設計図書等に対する質問回答(令和6年12月20日大型公告分)

令和6年12月20日大型公告分の案件について(お知らせ)

工事名	明石市役所新庁舎建設工事
-----	--------------

バス停

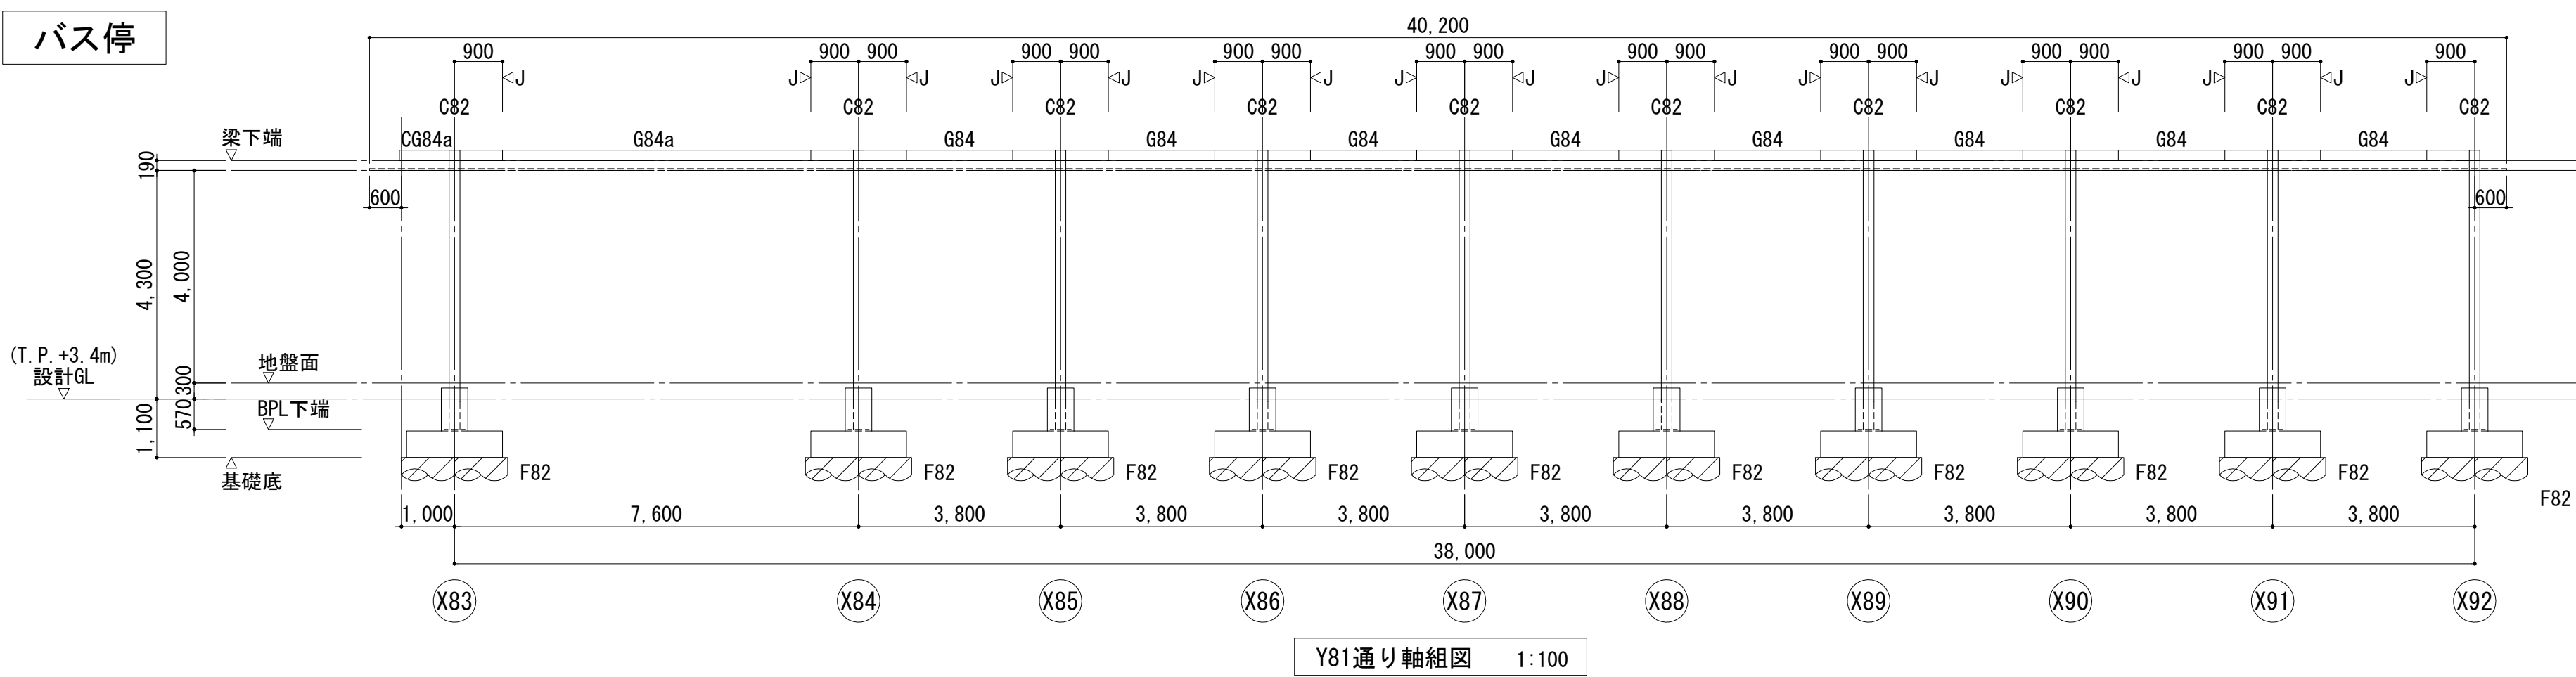
18.	建築工事特記仕様書(6) 金属工事 電気亜鉛めっきが屋外塗装下地(庁舎棟を除く)とありますが、外部上屋 1 平面図・断面図・立面図、屋根伏図・矩計図、部分詳細図で塗装下地が溶融亜鉛メッキと相違しています。後者を正と考えて宜しいでしょうか。御指示下さい。	GEN-17 A-173～175
回 答	建築工事特記仕様書(6)及び別紙「追加図面」を含む構造図に記載のとおり、溶融亜鉛アルミ合金メッキとしてください。
